改善箇所説明図

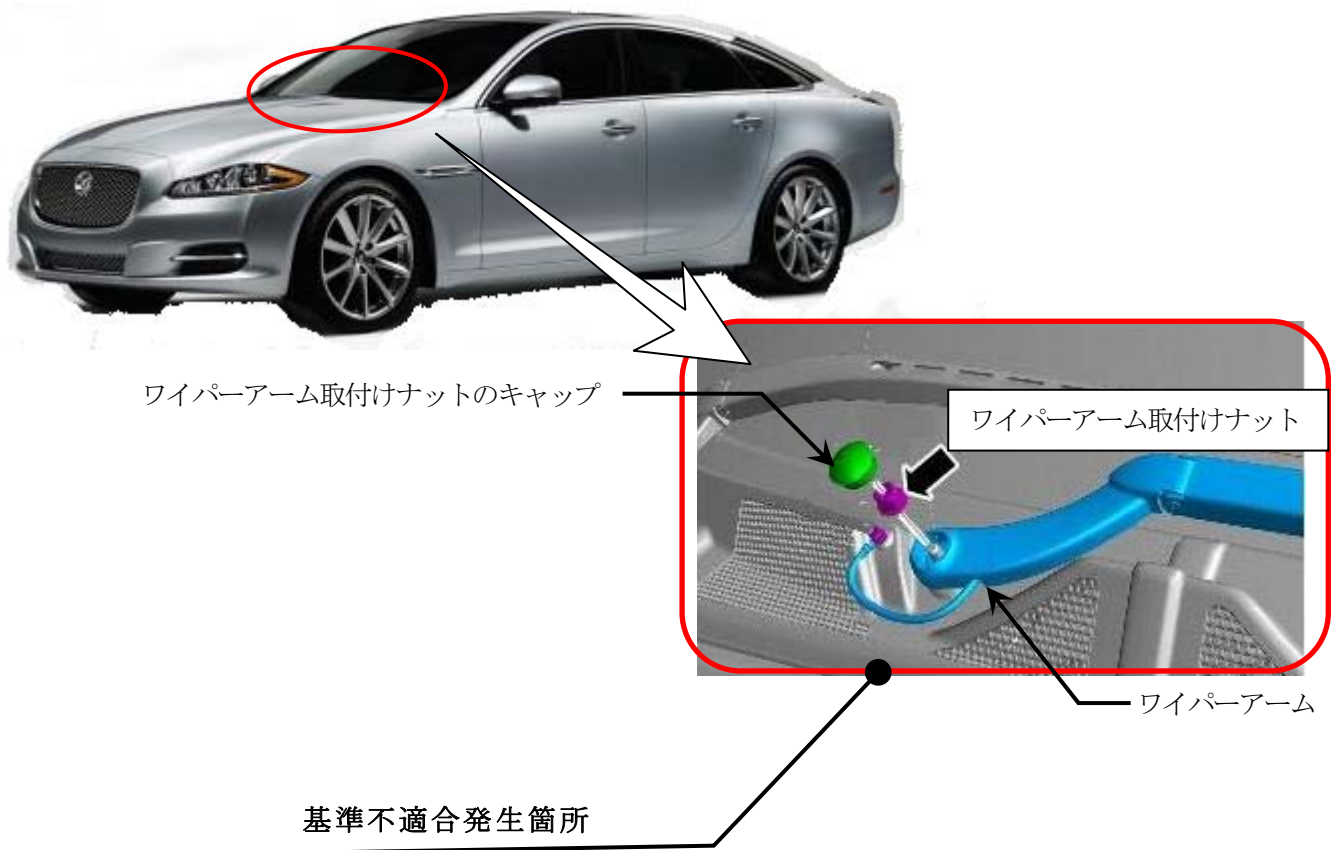
ワイパーアーム取付けナットにおいて、取付時の締付けが不十分なものがある。そのため、そのまま使用を続けると、ワイパーアームが外れるおそれがある。

全車両、ワイパーアーム取付けナットを正規トルクで締付ける。

識別：ワイパーリンクアセンブリ固定ボルトに黄ペイントを塗布する。（下図参照）
